改善箇所説明図

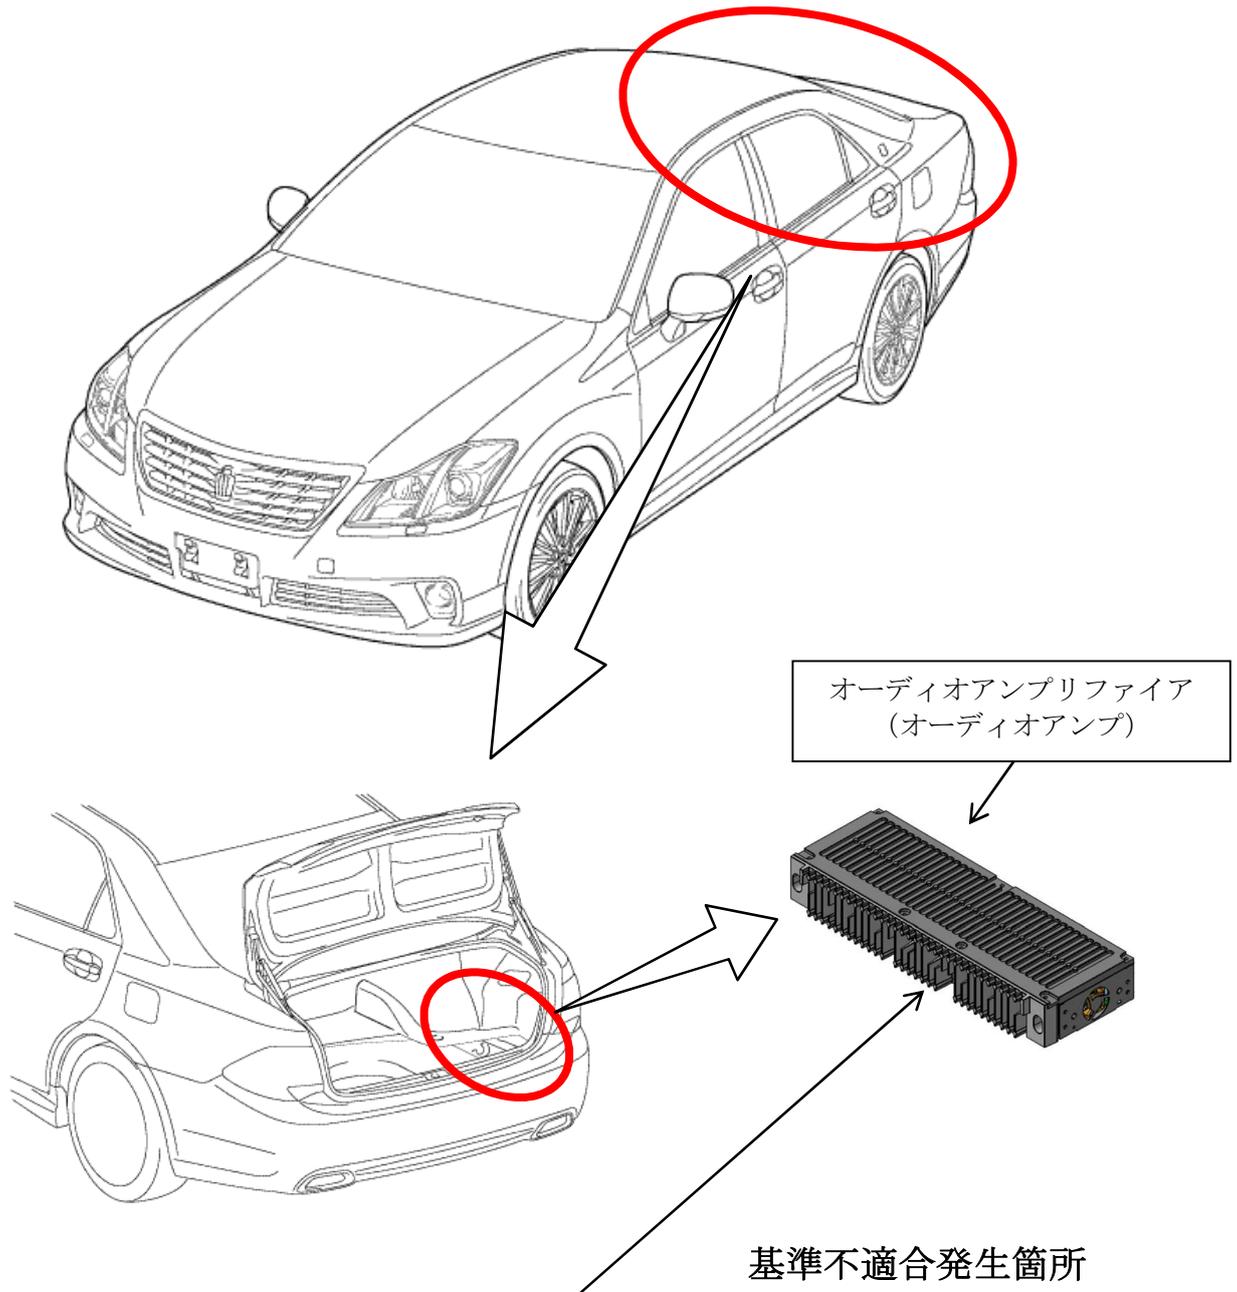
オーディオアンプにおいて、冷却用開口部の近くにあるスピーカ駆動用素子に保護する回路がないため、異物等により当該素子が短絡すると、過電流が流れ、素子が損傷するものがある。そのため、基板が焼損し、最悪の場合、基板焼損時の可燃性ガスが発火し、火災に至るおそれがある。

全車両、保護回路付素子を搭載したオーディオアンプに交換する。

識別：改善済車両には車台番号打刻の最終桁上部に黄色ペイントを塗布する。
